Carrè, 11.01.2019
Ns. rif.: NPC19001 OBSOLESCENZA C51

Oggetto: Notifica di cambio prodotto

Prodotto/i interessati:
encoder incrementale C51

Tabella comparativa / Elenco delle differenze

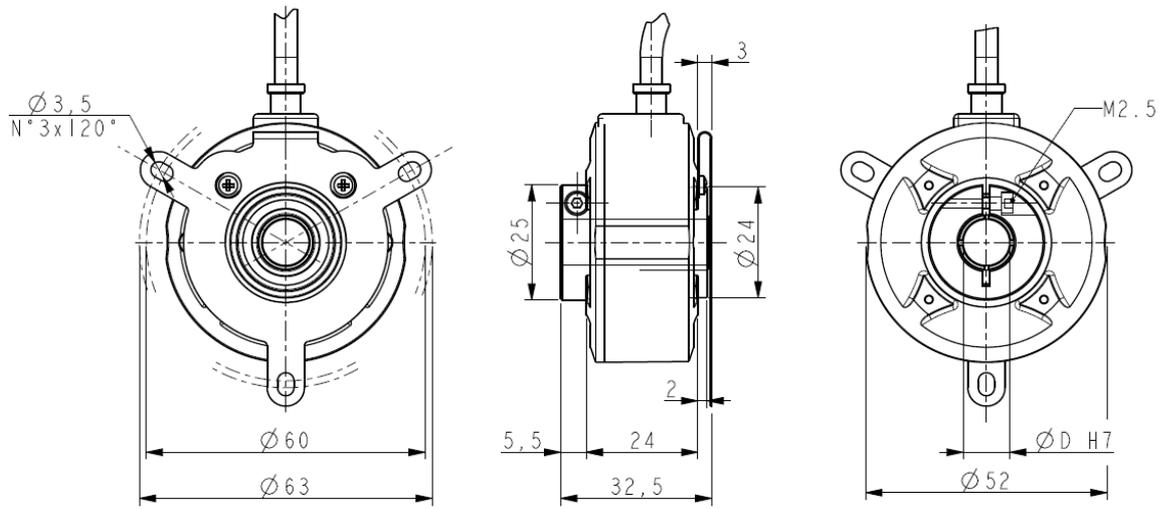
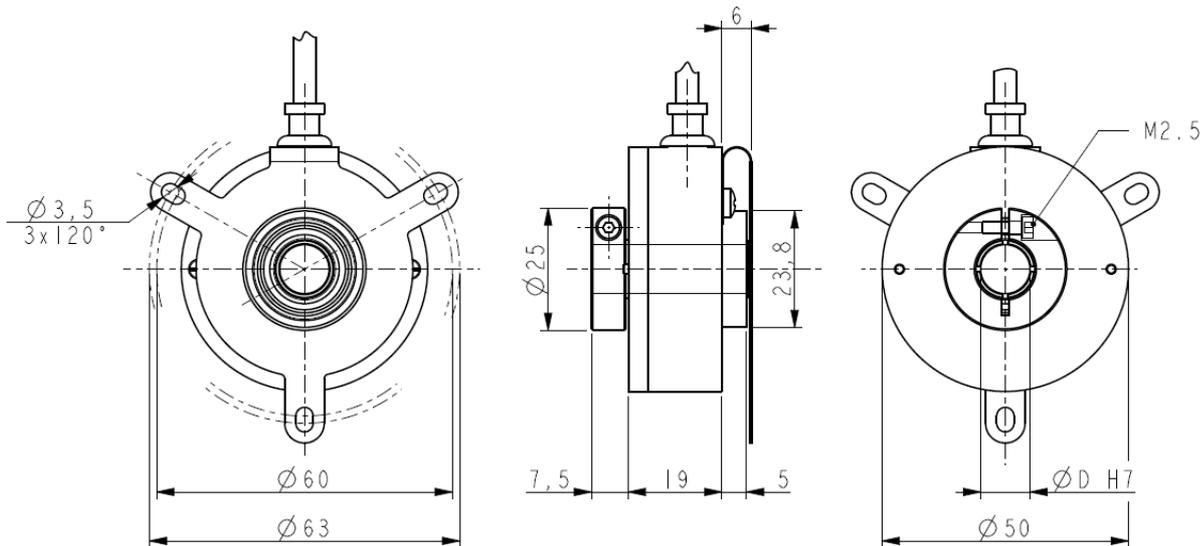
Descrizione del cambio prodotto:
Obsolescenza del prodotto.

L'intera gamma di encoder C51, con tutte le relative varianti, viene sostituita dal modello C50 con caratteristiche equivalenti.

Modello	C50	C51
Foto		
Materiale custodia	Pressofusa Zamac	Anticorodal
Dimensioni	Diametro custodia Ø52mm Lunghezza totale 32.5 mm Nessuna variazione di fissaggio. (vedi disegni)	Diametro custodia Ø50mm Lunghezza totale 31.5 mm
Risoluzione (Impulsi)	6, 10, 12, 25, 40, 50 100, 180, 200, 256, 300, 360, 400, 400, 512, 600, 1000, 1024, 1500, 2000, 2048, 2500, 4000, 4096, 8192	6, 10, 12, 25, 40, 50, 1500
Vantaggi del C50	<ul style="list-style-type: none"> - prezzo più competitivo - maggiori opzioni di risoluzione - diverse possibilità fissaggio - maggiori volumi di produzione

Il modello C50 e' equivalente e/o migliore nelle e puo' quindi essere impiegato in sostituzione del C51.

La gamma di risoluzioni del C51, prima non disponibili per il modello C50 saranno integrate.
